Dodatek č. 1 ke smlouvě o dílo č. 2399/2019/OI/VZKÚ

1. Smluvní strany se v souladu s čl. XVII., odst. 8. dohodly na uzavření dodatku č. 1 ke smlouvě o dílo č. 2399/2019/OI/VZKÚ, která nabyla účinnosti dne 22. 08. 2019 (dále jen „smlouva“) na realizaci stavby „Výstavba bytového domu na ulici Janáčkova“ v k.ú. Moravská Ostrava z důvodu vzniklých méně a víceprací během realizace stavby v rozsahu dle příloh č. 1 až 6 tohoto dodatku, kdy z důvodu těchto nepředvídatelných okolností je nutno změnit předmět smlouvy. Jedná se o změnu závazku dle § 222 odst. 6 zákona č. 134/2016 Sb., o zadávání veřejných zakázek.

Evidenční list změny stavby

Název a evidenční číslo stavby: "Výstavba bytového domu na ul. Janáčkova" Název stavebního objektu/provozního souboru (SO/PS): Strouha Skryté konstrukce	Číslo SO/PS / číslo změny SO/PS:	Číslo změny stavby: 01
--	-------------------------------------	--

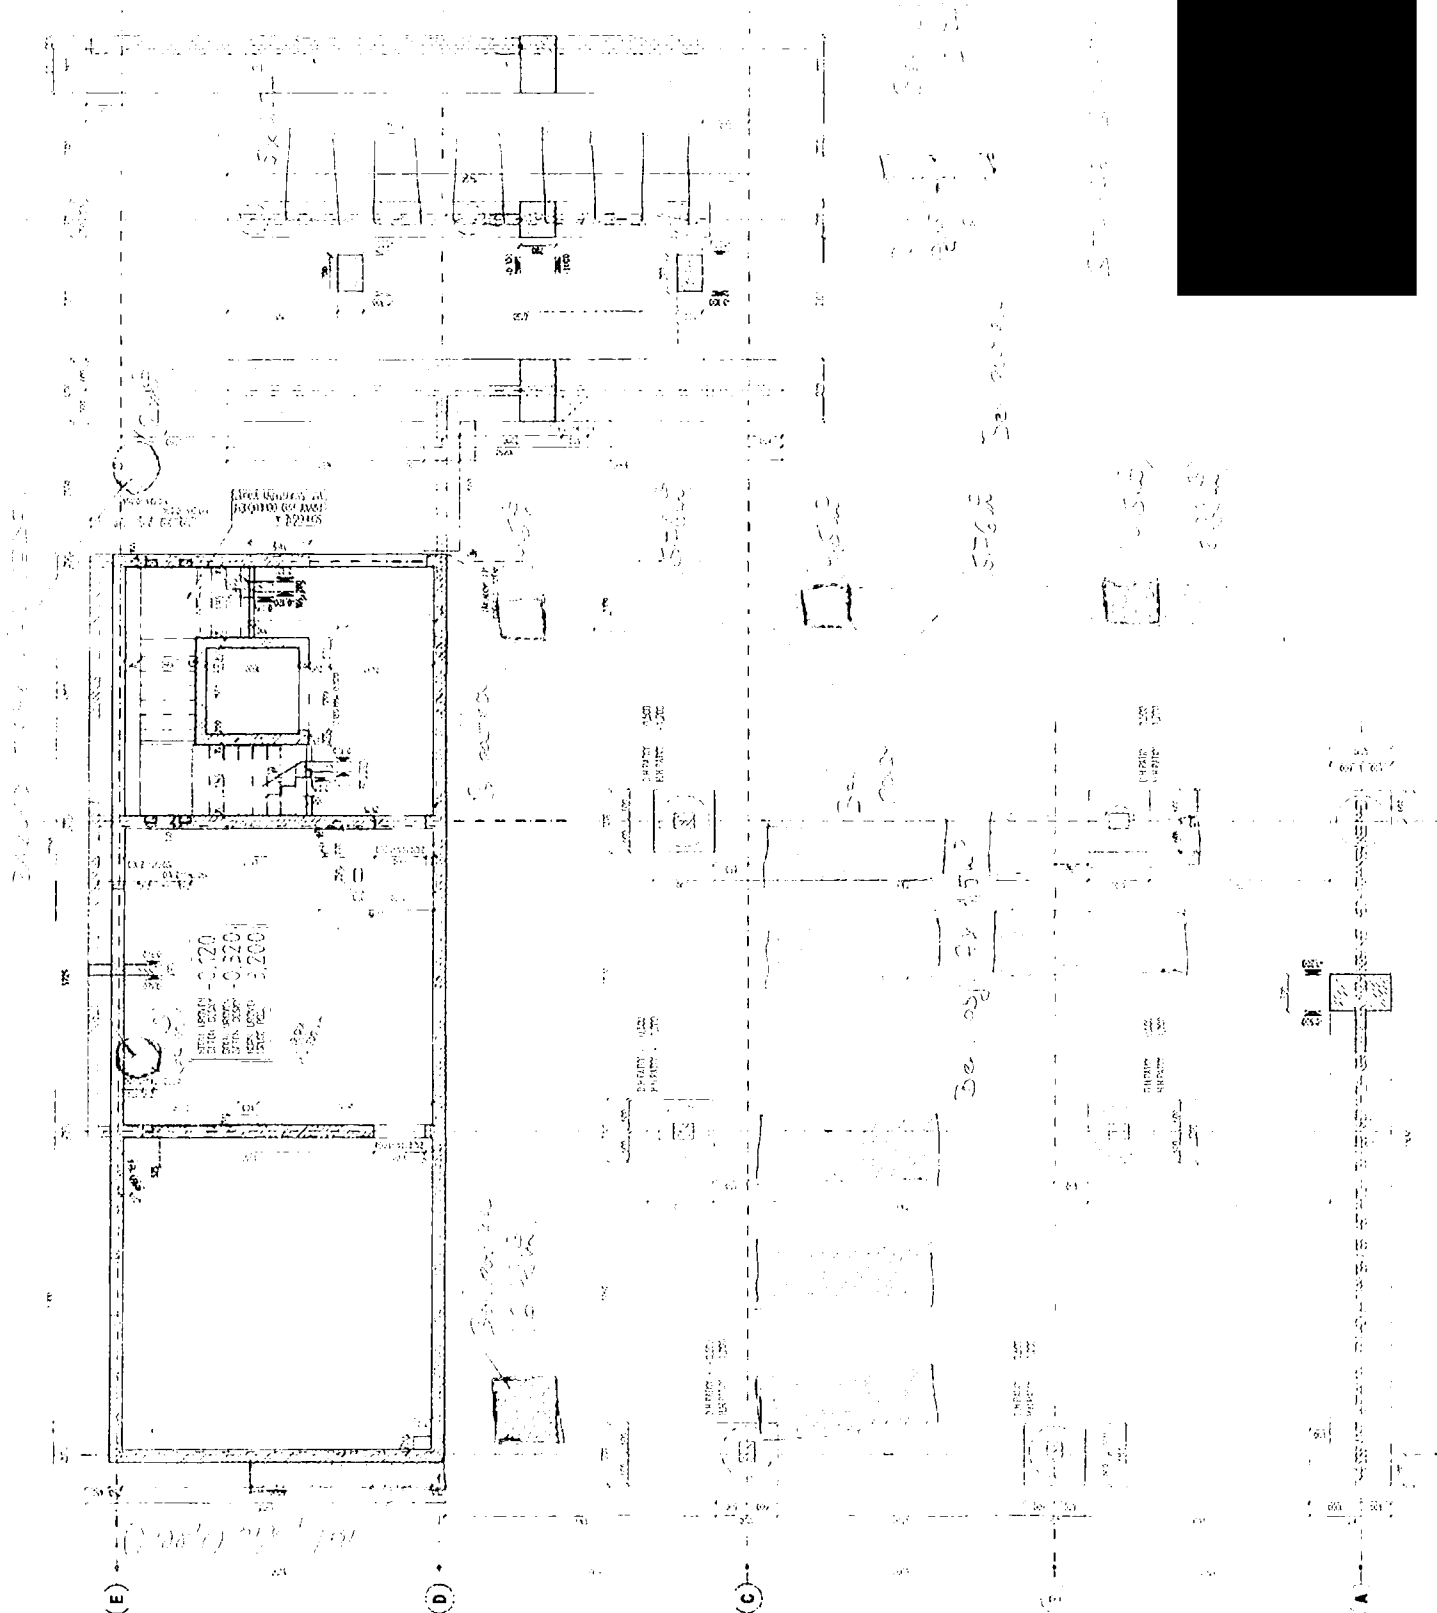
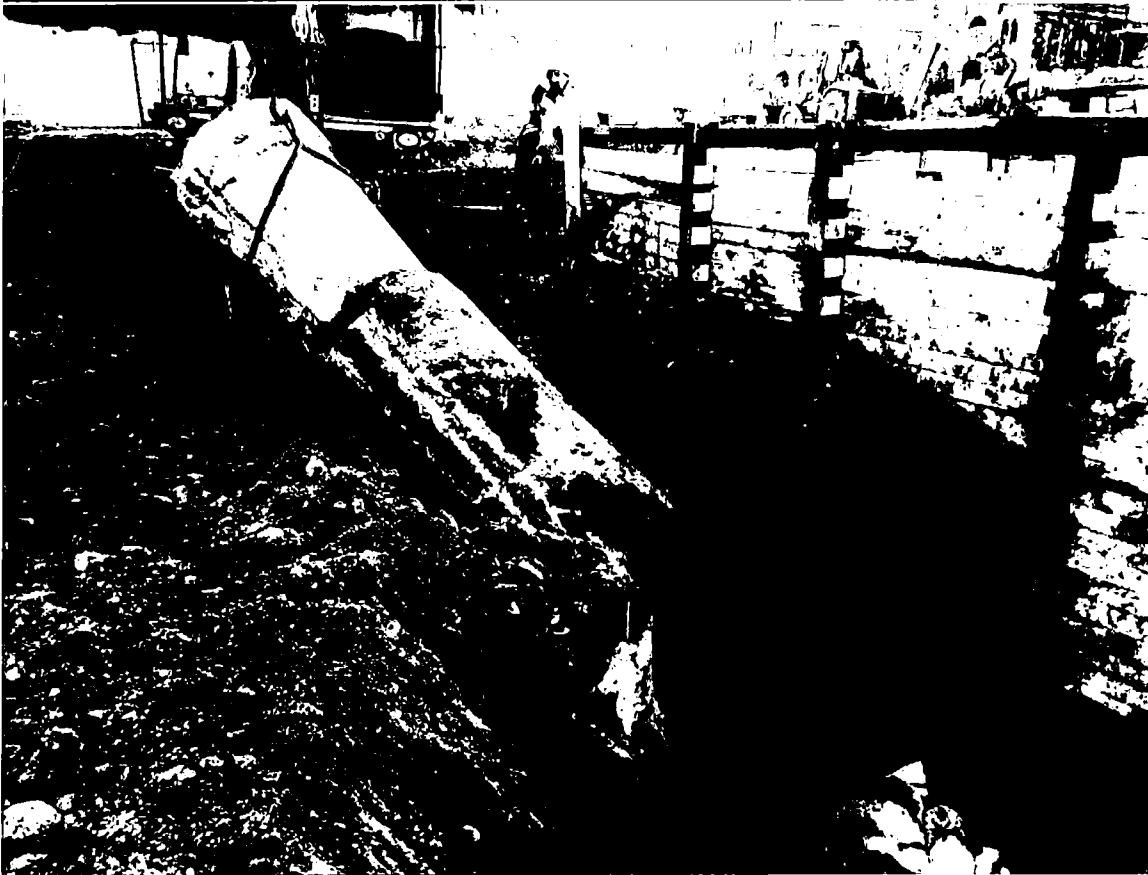
Při zahájení zemních prací na Výstavbě bytového domu na ul. Janáčkova byl nalezen podzemní betonový objekt, tzv. Valchařská strouha, o vnějších rozměrech 3 x 2,64 x 30m s lícem stropu 560 mm od terénu. O existenci tohoto objektu nebyly nalezeny v době přípravy projektové dokumentace žádné záznamy. V rámci provádění zemních prací bylo nutné rozhodnout odpovědnou osobou - technickým dozorem investora - o odstranění tohoto podzemního objektu, o čemž byl proveden zápis do stavebního deníku dne 21.11.2019. Jednalo se o bourání betonových desek a navazujících stěn, odvoz vybouraného betonu a naplavenin ze dna strouhy na skládku, zasypání jámy včetně zhutnění jednotlivých vrstev a doplnění až na výšku terénu pro potřebu výstavby. Při odkopání pláňe a úpravě terénu na požadovanou výšku pro výstavbu byly nalezeny další betonové skryté konstrukce, které bylo nutné vykopat a zlikvidovat na skládce. Jejich umístění je patrné z přílohy č. 2 Změnového listu. Vzhledem k provádění těchto nepředvídatelných prací žádáme o prodloužení termínu dokončení díla o 14 kalendářních dnů. Provedení prací lze doložit zápisy ve stavebním deníku, a fotografiemi v příloze č. 3.
